改善箇所説明図

基準不適合状態にあると認める構造、装置又は性能の状況及び原因

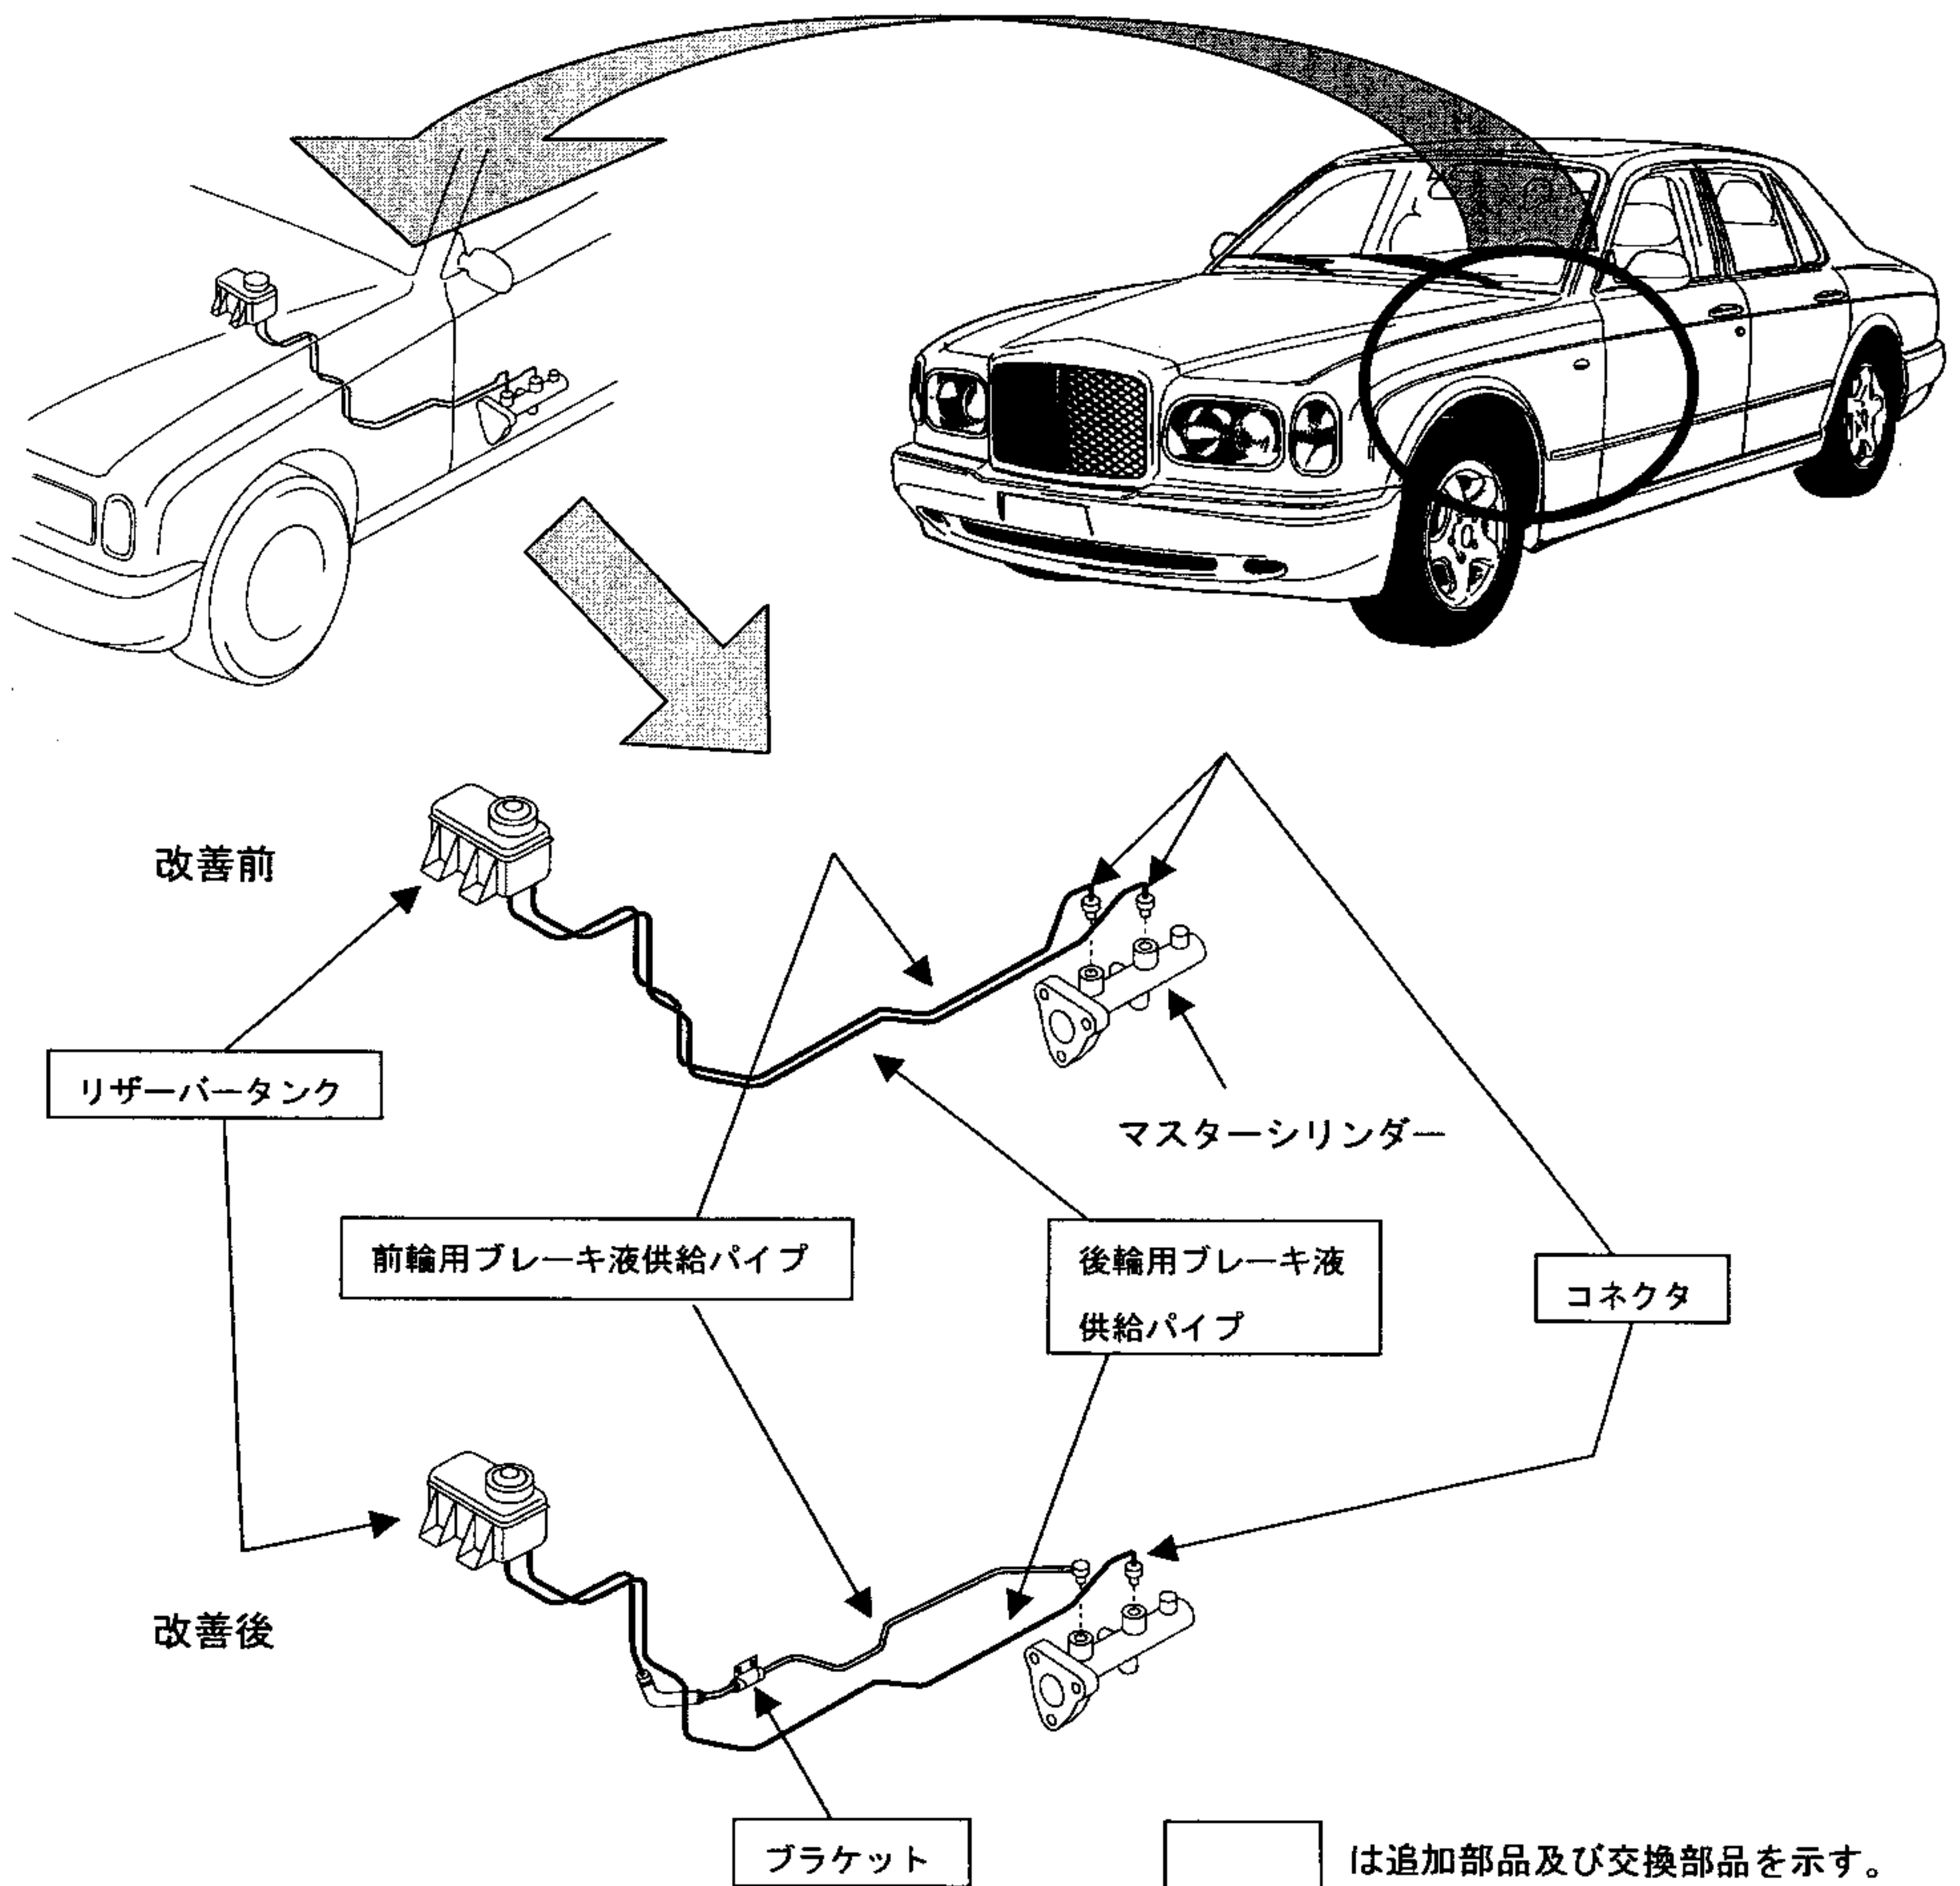
制動装置において、リザーバータンクからマスターシリンダーへの前輪用ブレーキ液供給パイプの形状が不適切なため、マスターシリンダー内に混入した微量の空気がリザーバータンクから放出されずに当該パイプ内に溜まり、ブレーキ操作時にマスターシリンダー内に再び流入することがあり、ブレーキペダルの踏み代が増し、最悪の場合、制動力が低下するおそれがある。

- ・ 全車両、リザーバータンクからマスターシリンダーへの前輪用ブレーキ液供給パイプ及びコネクタを対策品と交換するとともにリザーバータンク、後輪用ブレーキ液供給パイプ及びコネクタを新品に交換する。
- ・ 全車両、当該パイプを押さえるブラケットを追加する。
